**AVIS RELATIF A LA PROTECTION
CONTRE LES EVENTUELS EFFETS NOCIFS ET NUISANCES
PROVOQUES PAR LES RAYONNEMENTS NON IONISANTS
GENERES PAR DES ANTENNES EMETTRICES STATIONNAIRES**

Commune : DOUR - Exploitant : PROXIMUS

Référence exploitant : 65REL_01

Rapport n° 1624 / 2023

Figure 1 : Vue en plan des lieux de séjour et des points de contrôle

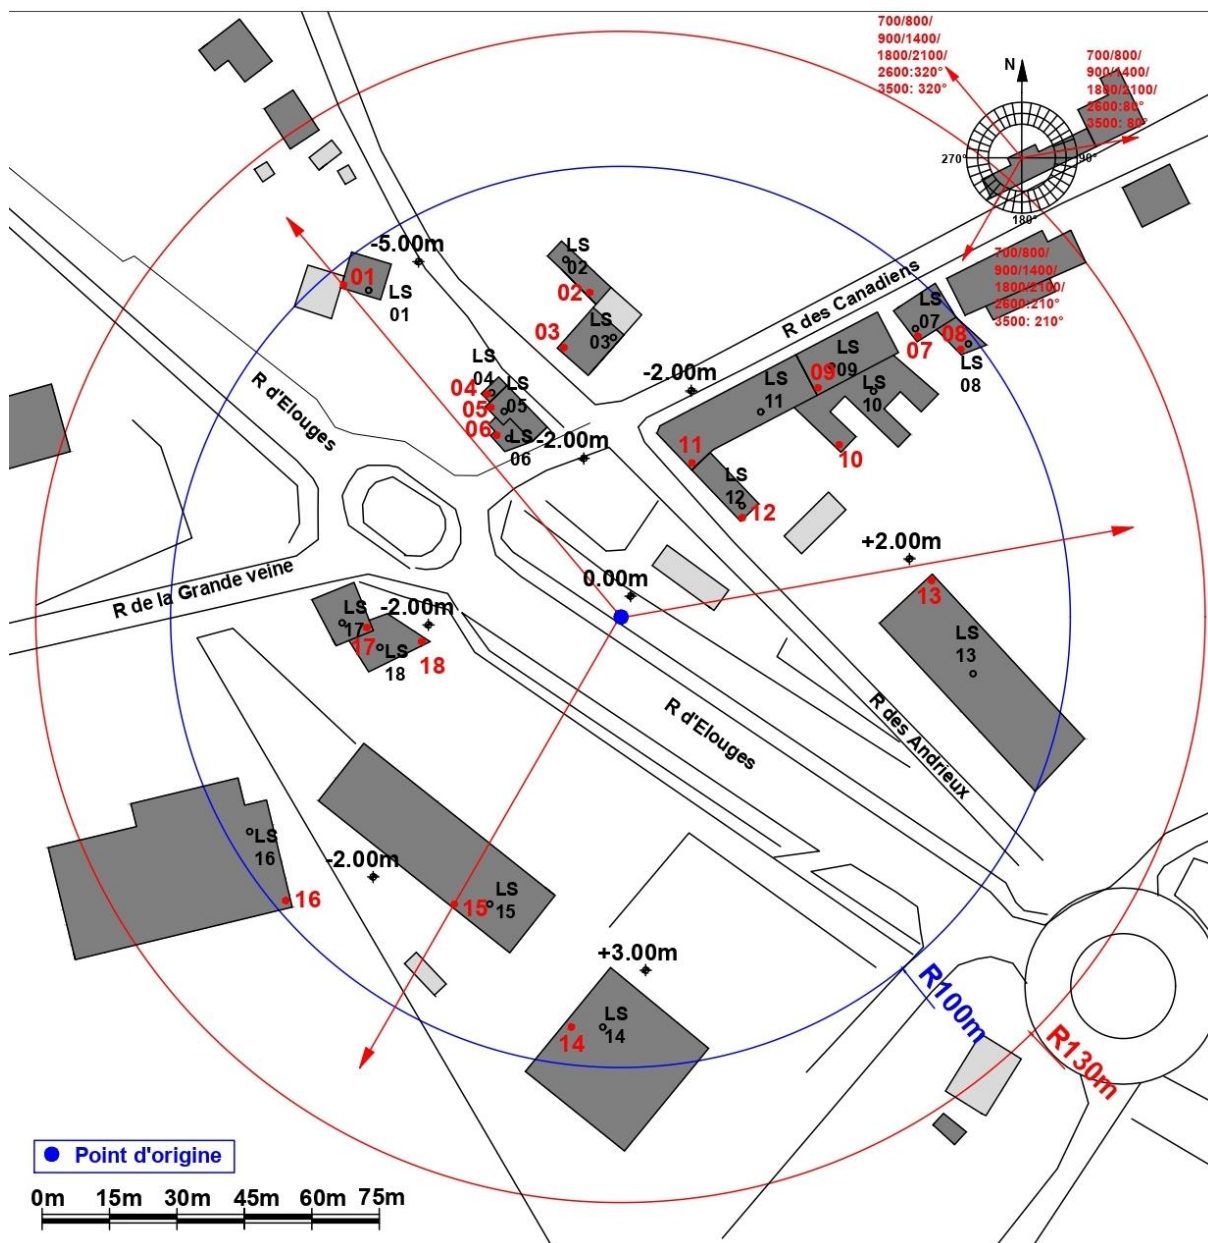
N° point de contrôle	LS	Atténuation (dB)	Indice d'exposition relatif à la limite par installation IE_i
13	LS13	3,0	0,666
14	LS14	3,0	0,285
1	LS01	3,0	0,266
16	LS16	3,0	0,213
7	LS07	3,0	0,206
8	LS08	3,0	0,172
15	LS15	3,0	0,095
9	LS09	3,0	0,078
3	LS03	3,0	0,060
5	LS05	3,0	0,052
2	LS02	3,0	0,051
17	LS17	3,0	0,035
4	LS04	3,0	0,030
10	LS10	3,0	0,028
6	LS06	3,0	0,020
18	LS18	3,0	0,007
11	LS11	3,0	0,006
12	LS12	3,0	0,005

En ce qui concerne les antennes de l'installation mentionnées dans le tableau 1, la distance maximale à laquelle la limite pourrait être atteinte, à l'extérieur, est égale à 85,2 m. S'il n'y a pas de LS à une distance inférieure, les antennes respectent forcément la limite d'immission.

Dans le cas des LS situés à l'intérieur des bâtiments, une atténuation d'obstacle est prise en compte et il en résulte que la distance maximale à laquelle la limite pourrait être atteinte se réduit à 60,3 m.

Les résultats de l'évaluation décrite au paragraphe 4 indiquent que les antennes émettrices stationnaires de l'installation faisant l'objet du présent avis ne produisent pas, dans un lieu de séjour, un rayonnement électromagnétique maximum supérieur aux limites fixées à l'article 4 du décret.

Figure 2 : Vue en plan des installations d'antennes dans un rayon de 300 mètres autour de l'installation faisant l'objet de la demande d'avis

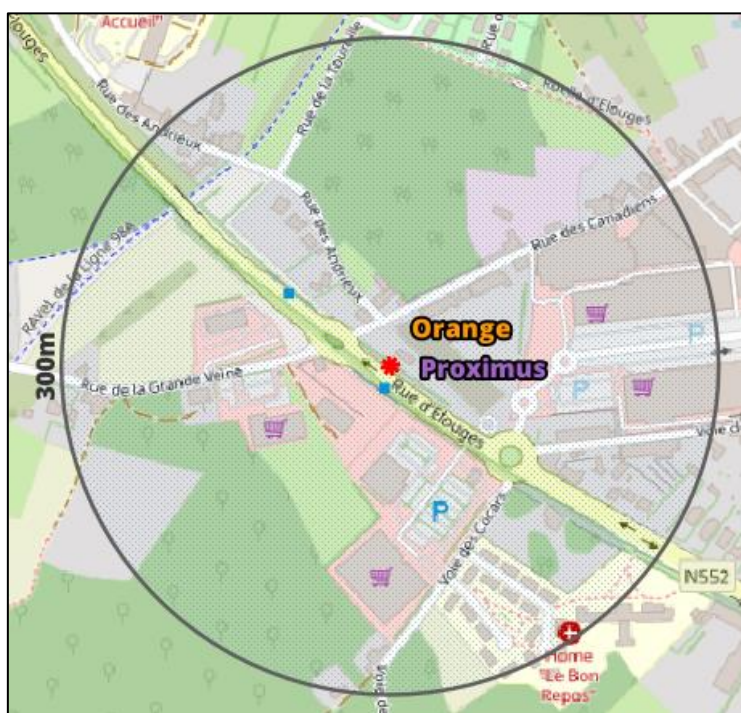
Compte tenu du nombre d'installations localisées dans la figure 2, il apparaît que l'intensité du rayonnement électromagnétique généré, dans les lieux de séjour situés à proximité de l'installation référencée dans le paragraphe 2, par l'ensemble des antennes émettrices stationnaires de l'ensemble des exploitants du même site d'antennes émettrices stationnaires respecte la limite fixée à l'article 4, § 2 du décret.
